Завод Магнетон

Акт осмотра плоской кровли из битумных и битумно-полимерных рулонных материалов на стадии эксплуатации

№ 9542-07.19 от 15 июля 2019 г. Осмотр 1

4. Загрязнение водоизоляционного ковра

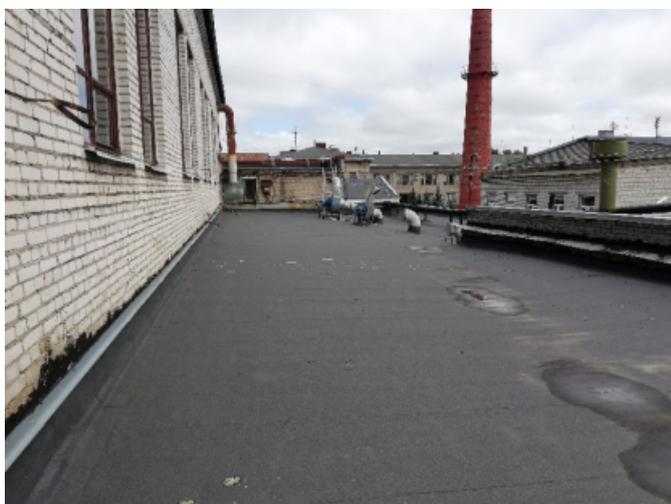
- Посторонние предметы, способные повредить кровельный ковер, отсутствуют на поверхности гидроизоляционного материала.

10. Использование одобренных крепежных элементов

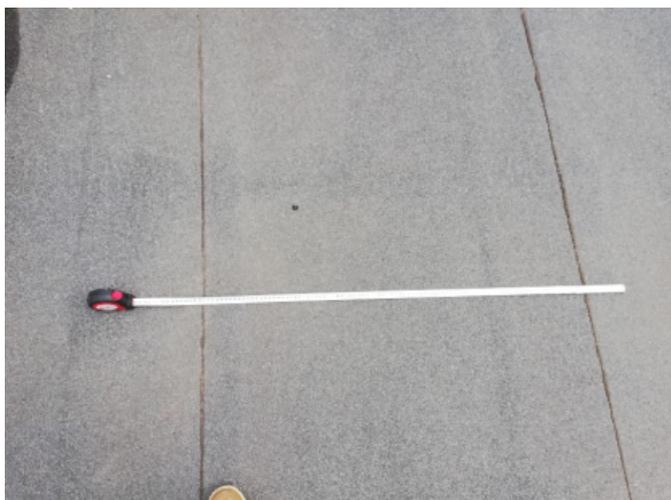
- Вскрытие кровли не производилось, крепеж не осмотрен.
